新款外夹式传感器改进说明

大连道盛仪表有限公司最新推出外夹式超声波流量计传感器。该传感器是对原外夹传感器的升级及改进。新的设计更正了老款传感器设计上的缺陷，便于安装测量，延长使用寿命。

磁 铁 工 艺

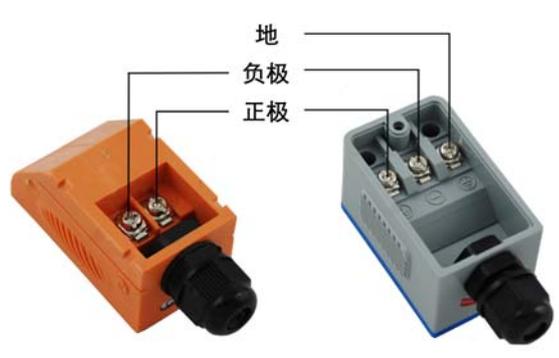
老款传感器存在的问题	新款传感器的改进
磁铁采用胶粘接工艺，当温度过高时胶质地变软，造成磁铁脱离或脱落。	磁铁采用夹装嵌入式结构，避免了流体温度过高时铁磁易脱落的问题。
